PRONUNCIAMIENTO N° 678-2024/OSCE-DGR

Referencia : Licitación Pública N° 4-2024-IN/OGIN-1, convocada para la contratación de un “contratista ejecutor de la piscina semiolímpica del proyecto de inversión pública: mejoramiento de la Escuela Técnica Superior de Suboficiales de la Policía Nacional del Perú Tarapoto, distrito de la Banda de Shilcayo, provincia de San Martín y departamento de San Martín - Código Único de Inversiones 2235121”

De la revisión de la lámina “IE01 - Red de alimentadores y pozo a tierra” del archivo “PLANOS4.pdf” de la Sección “Planos de ejecución de obra” del Expediente Técnico de Obra en el SEACE, la Entidad consignó lo siguiente:

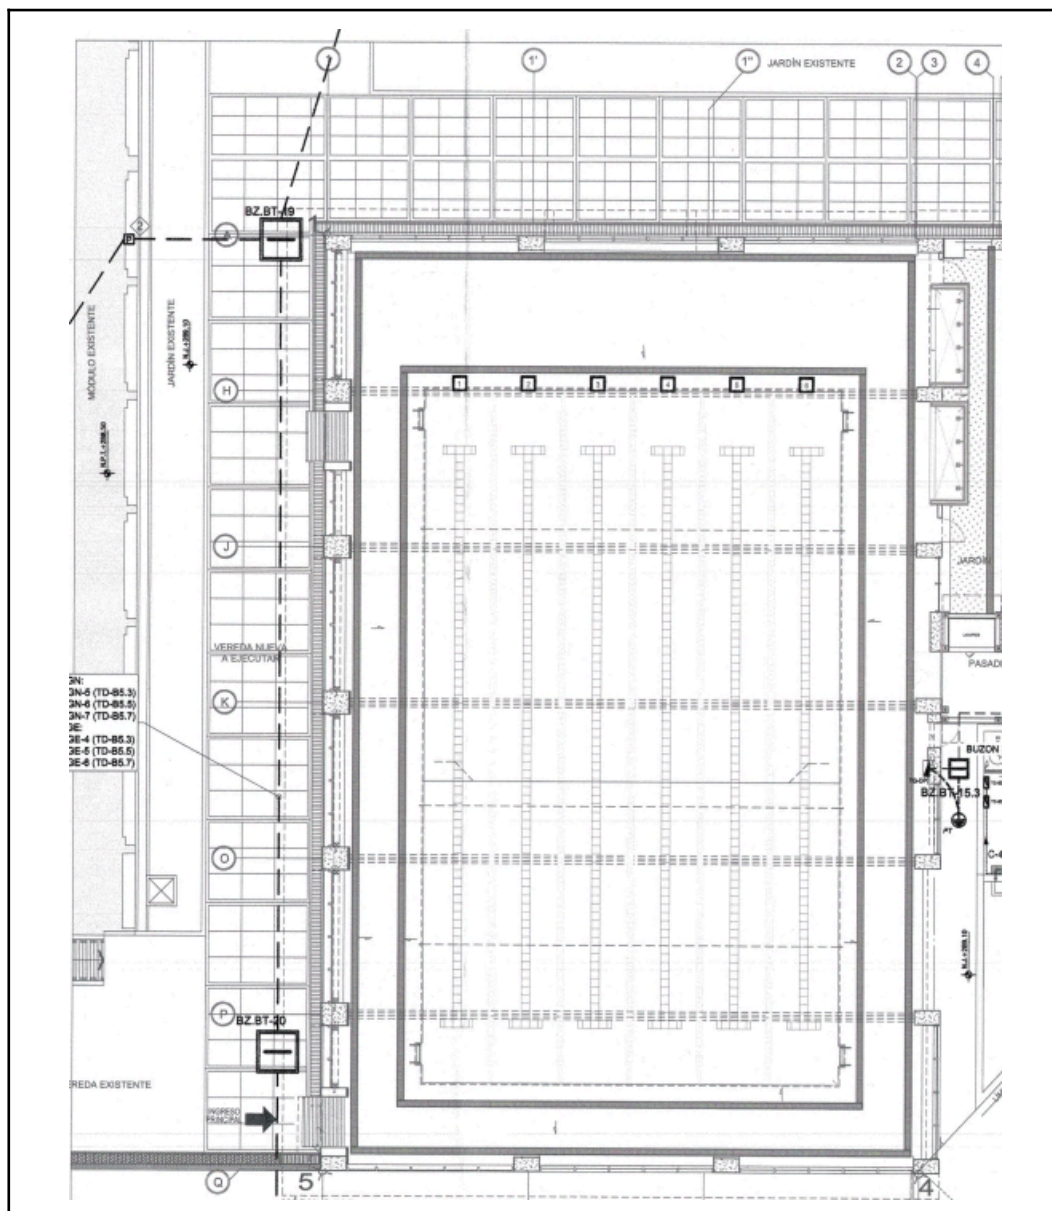
El participante **GABEL INGENIEROS S.A.C.** cuestionó la absolución de la consulta y/u observación N° 24, indicando que los buzones existentes BZ.BT-20 y BZ.BT-19 interfieren con el plano de cimentaciones, al ubicarse sobre el área de la zapata y estar por debajo de la misma, durante la excavación los buzones podrían afectar el nivel de la fundación y caer sobre la zapata debido a su peso. Además, señaló que los buzones mencionados son existentes, mientras que el plano IE-01 muestra los buzones nuevos que se instalarán en el proyecto, lo cual impide que los postores evalúen adecuadamente las implicaciones constructivas y los costos asociados, afectando su capacidad para formular una oferta precisa.

Por lo que, **solicitó que la Entidad aclare la superposición de los buzones existentes BZ.BT-20 y BZ.BT-19 con el plano de cimentaciones.**

Mediante la consulta y/u observación N° 24, el participante **GABEL INGENIEROS S.A.C.** consultó si será necesario reubicar los buzones existentes (BZ.BT-20 y BZ.BT-19) en la vereda cercana al eje 1 señalados en el plano IE-01, pues por su ubicación podrían interferir con las cimentaciones de las columnas de los ejes P y A, y dicho trabajo no está incluido en la lista de metrados proporcionada.

Ante lo cual, el comité de selección decidió no acoger lo solicitado por el participante, precisando que en el plano E-05 de la especialidad de estructuras (tomo VIII folio 1697), se evidencia que existe una distancia de 1.50m de la vereda a la parte superior de las zapatas (ver Figura N°1). Asimismo, al revisar los planos de instalaciones Eléctricas IE-01 se observa que las alturas de los buzones son menores a 1.50m; por lo cual, no existe ninguna interferencia.

“El postor realiza una supuesta superposición sin considerar las distancias reales de campos y dimensiones reales de los buzones, sin acreditar con lo indicado en los planos. Sin embargo, si hubiera el caso, el postor ganador solicitara las prestaciones correspondientes de Ley. NO SE ACOGE”

En ese sentido, en atención al análisis realizado en los párrafos precedentes y considerando que la pretensión del recurrente se encuentra orientada a que la Entidad aclare la superposición de los buzones existentes BZ.BT-20 y BZ.BT-19 con el plano de cimentaciones, y en tanto, mediante el citado informe técnico, señaló que lo cuestionado no considera las distancias reales de los campos y las dimensiones reales de los buzones; este Organismo Técnico Especializado ha decidido **ACOGER** el presente cuestionamiento.

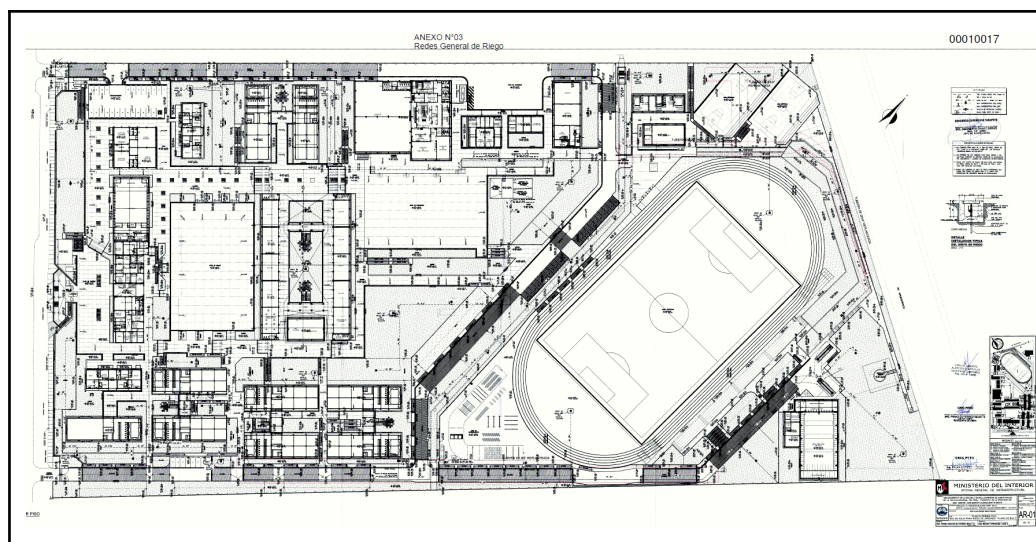
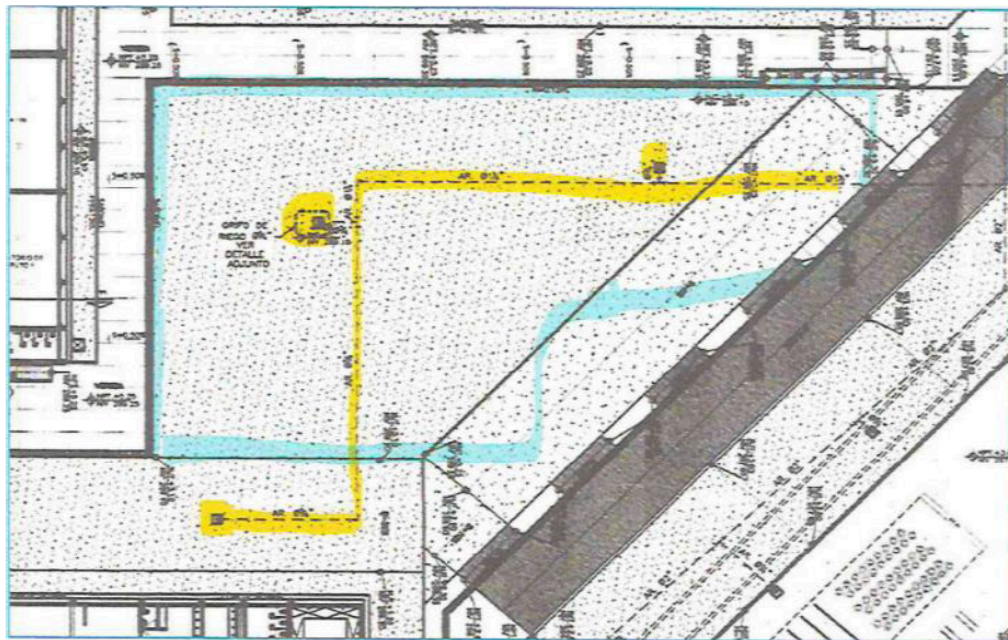
El participante **GABEL INGENIEROS S.A.C.** cuestionó la absolución de la consulta y/u observación N° 25, indicando que de la revisión del plano de riego del proyecto original, se detectó que la red de riego existente pasa a través de la edificación a construirse, lo que obligaría a anular dos puntos de riego. Además, un

tercer punto de riego quedaría en la zona de jardín, lo que requiere modificar el ramal de la red de riego para mantener habilitado dicho punto. Esta nueva información afecta los planos inicialmente entregados y, al encontrarnos fuera de la etapa de absolución de consultas, no es posible realizar una nueva consulta técnica, lo cual impide que los postores conozcan completamente los costos y las implicancias constructivas, dificultando la formulación de sus ofertas.

Por lo que **solicitó que la Entidad aclare lo relacionado a los puntos de riego existentes**, ya que dos de ellos pasan a través de la edificación a construirse y un tercer punto de riego quedaría en la zona de jardín, lo que implicaría modificar el ramal de la red de riego para mantener habilitado dicho punto.

Mediante la consulta y/u observación N° 25, el participante **GABEL INGENIEROS S.A.C.** solicitó la entrega de los planos de riego existentes, ya que la construcción se llevará a cabo en un área de jardines. El objetivo es verificar que no haya interferencias que puedan afectar los puntos de riego en las zonas colindantes.

“Al respecto sobre la consulta N° 025, se hace de conocimiento que esos puntos dejarán de funcionar toda vez que el área destinada existente (área verde), será destinada para la nueva infraestructura a proyectar (piscina), por lo que solo en la etapa de la ejecución del proyecto se realizará el clausuramiento y/o sellado de la línea de agua de riego (color amarillo) que ingresa a esa zona como se aprecia en la imagen adjunta.

Ahora bien, en atención a los aspectos cuestionados por el recurrente, se aprecia que la Entidad, mediante el citado informe técnico y en atención al mejor conocimiento de las necesidades que desea satisfacer, precisó que los puntos de riego dejarán de funcionar toda vez que el área destinada existente (área verde), será destinada para la nueva infraestructura a proyectar (piscina), por lo que, en la etapa de la ejecución del proyecto, se realizará la clausura y/o sellado de la línea de agua de riego que ingresa a esa zona.

En ese sentido, en atención al análisis realizado en los párrafos precedentes y considerando que la pretensión del recurrente se encuentra orientada a que la Entidad aclare lo relacionado a los puntos de riego existentes, y en tanto, mediante el citado informe técnico, señaló que durante la ejecución del proyecto, se realizará la clausura y/o sellado de la línea de agua de riego; este Organismo Técnico Especializado ha decidido **ACOGER** el presente cuestionamiento.

De la revisión de la lámina “E-02 - Planta cimentaciones” del archivo “PLANOS1.pdf” de la Sección “Planos de ejecución de obra” del Expediente Técnico de Obra en el SEACE, la Entidad consignó lo siguiente:

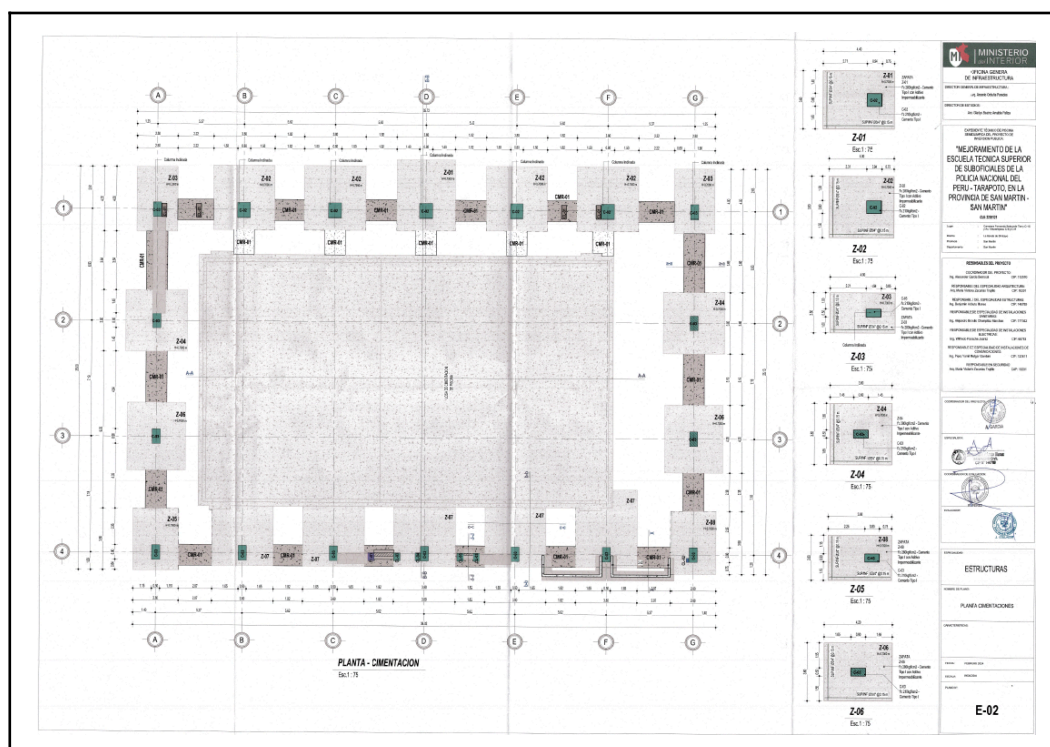
El participante **GABEL INGENIEROS S.A.C.** cuestionó la absolución de la consulta y/u observación N° 28, indicando que la observación no está relacionada con las condiciones del suelo, ya que, según lo indicado, este cumple con la capacidad portante requerida para el diseño de la edificación. Sin embargo, se aclara que por procedimiento constructivo, es necesario incluir el solado como partida de concreto simple para garantizar la correcta colocación del acero, nivelación, trazo y alineamiento en zapatas y columnas. Por lo que, **solicita que la Entidad considere solados en todas las cimentaciones.**

Mediante la consulta y/u observación N° 28, el participante **GABEL INGENIEROS S.A.C.** solicitó que se considere solados en todas las cimentaciones para el proceso

constructivo y la protección del acero, ya que en los planos de cimentación de estructuras no se evidencia solado para los bloques A, B y D.

Ante lo cual, el comité de selección no acogió lo solicitado señalando que para los módulos A, B y D que son estructuras que transmiten mayor carga a comparación del modulo C (Cobertura liviana), se han considerado las recomendaciones del estudio de suelos (tomo X folio 1955), donde la cimentación se apoya sobre un suelo mejorado en contacto directo.

“Se ratifica que, los módulos A, B y D que son estructuras que transmiten mayor carga a comparación del módulo C (Cobertura liviana), por lo que se ha considerado seguir las recomendaciones del estudio de mecánica suelos ver. pág. 32, donde la cimentación se apoya sobre un suelo mejorado en contacto directo con la cimentación.

Al considerar un solado de 5 o 10 cm en grandes áreas, esta presentaría fisuras en toda el área generando incertidumbre en el comportamiento de la cimentación sobre el suelo mejorado. El suelo mejorado deberá ser compactado al 100%, garantizando el nivelado y recubrimiento del acero, NO SE ACOGE.

En ese sentido, en atención al análisis realizado en los párrafos precedentes y considerando que la pretensión del recurrente se encuentra orientada a que la Entidad considere solados en todas las cimentaciones, y en tanto mediante el citado informe técnico se señaló la inconveniencia de considerar solados en las cimentaciones; este Organismo Técnico Especializado ha decidido **NO ACOGER** el presente cuestionamiento.

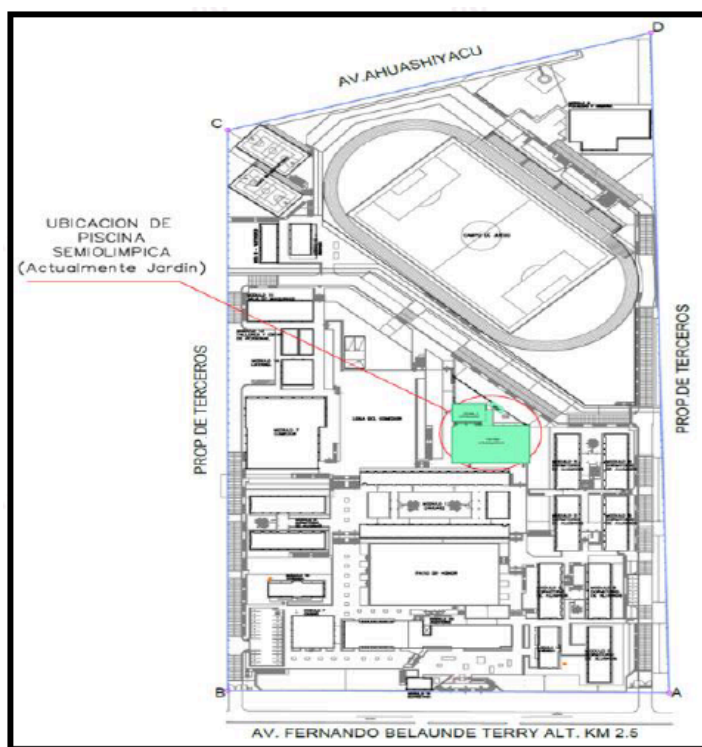
De la revisión del "presupuesto de obra" publicado en la plataforma del SEACE, no se aprecia el costo asignado a la elaboración e implementación del plan de monitoreo arqueológico.

Se advierte que, la ubicación de la Piscina Semiolímpica a ejecutarse en la segunda etapa, se encuentra dentro de las instalaciones de la Escuela Técnica Superior de la Policía Nacional del Perú – Tarapoto, por consiguiente, está comprendida dentro del área autorizada por el Ministerio de Cultura, mediante la Resolución Directoral N°000001-2019/DDC SMA/MC, como se muestra en la siguiente imagen:

El Plan de Monitoreo Arqueológico, aprobado a través de la Resolución Directoral N°000001-2019/DDC SMA/MC, contempla toda el área del proyecto, incluida la ubicación de la piscina Semiolímpica, estableciendo el presente proyecto dentro del marco establecido en el Decreto Supremo N°011-2022-MC.

Sin perjuicio de ello, la entidad considerará una partida para la elaboración e implementación del plan de monitoreo arqueológico, a cargo de un profesional por un periodo de cuatro (04) semanas para el servicio en mención, una vez de iniciada la obra”
